Référence : QUAVENT070102

Objet : Restriction d'utilisation des ventilateurs Elisée 250 et Elisée 350

Pièce jointe : bulletin technique BT 061203

ANNEXE I :

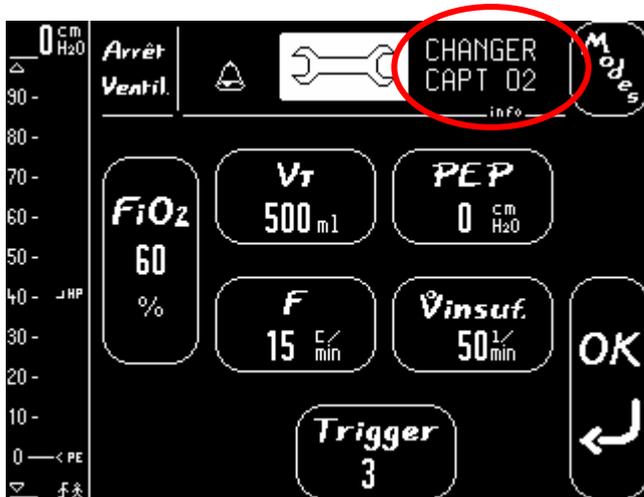
La cellule O2 intervenant directement dans la gestion du réglage de la FiO2, en cas d'alarme « changer capteur O2 » (voir annexe Ia), nous vous demandons de :

- remplacer immédiatement la cellule d'oxygène, avant de mettre ou de remettre en fonctionnement un ventilateur qui aurait affiché cette alarme.
- lancer un autotest, conformément à la notice d'emploi, à chaque mise en marche de l'appareil et pour chaque nouvelle configuration.

La capture d'écran en annexe Ib vous montre l'affichage consécutif à une mauvaise régulation de l'oxygène.

Par ailleurs, nous vous informons que deux nouvelles versions de logiciel sont disponibles, 1.43 pour les appareils en version 1 et 2.23 pour les appareils en version 2, qui limitent le risque d'une surconsommation d'oxygène et entraînent une réactivation toutes les 10 minutes de l'alarme « changer capteur O2 » (cf. bulletin technique ci-joint). Notre équipe technique prendra contact avec votre établissement dans les plus brefs délais pour effectuer cette première mise à jour sur vos appareils.
